Commune d'Avry
Route des Fontanettes 57
1754 Avry-sur-Matran

Archam et Partenaires SA
Route du Jura 43
1700 Fribourg
026 347 10 90
info@archam.ch

1 Introduction

Extrait du PAZ avec modification

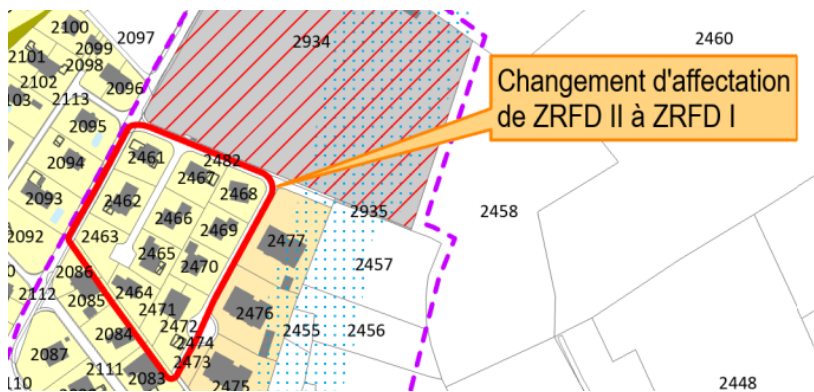
Art. 24 al. 10 RCU et plan d'affectation des zones

Au début de l'impasse des Agges, un secteur à densité différenciée est ajouté au PAZ avec un indice fixé à 1.00 assorti d'un minimum de 80% des places de stationnement en souterrain ou dans les volumes fermés des bâtiments. Ce secteur fait déjà l'objet d'une densité plus élevée avec la présence de plusieurs immeubles collectifs. Il bénéficie d'une desserte C grâce à la présence d'un arrêt de bus et la proximité de la gare d'Avry-Matran, ce qui permet d'envisager une densification. Une grande partie du stationnement s'effectue déjà en souterrain dans ce secteur.

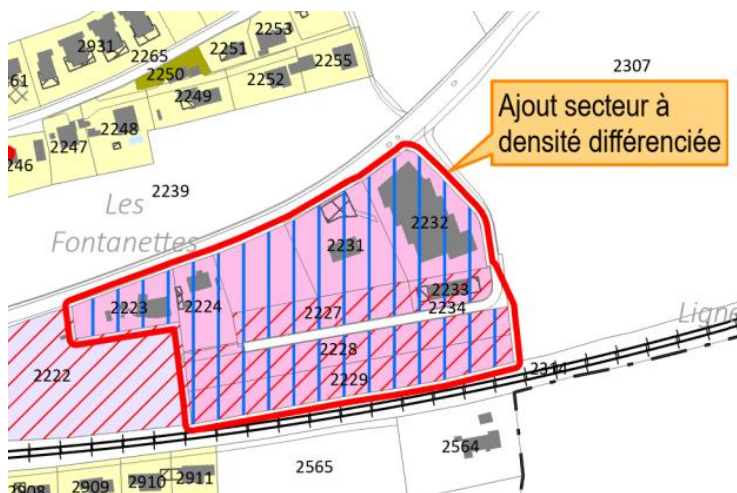
De plus, le secteur Marie Favre moins bien desservi avec une desserte D ne peut pas faire l'objet d'une densification. L'indice maximal autorisé y est de 0.60. Afin d'éviter de devoir ajouter un périmètre à IBUS différencié et de faciliter l'interprétation du RCU, le secteur change d'affectation de zone résidentielle à faible densité II à I. En effet, les règles étant identiques pour les deux en zones résidentielles en-dehors de la densité, le changement d'affectation n'entraîne par conséquent qu'une diminution de l'indice maximal autorisé.
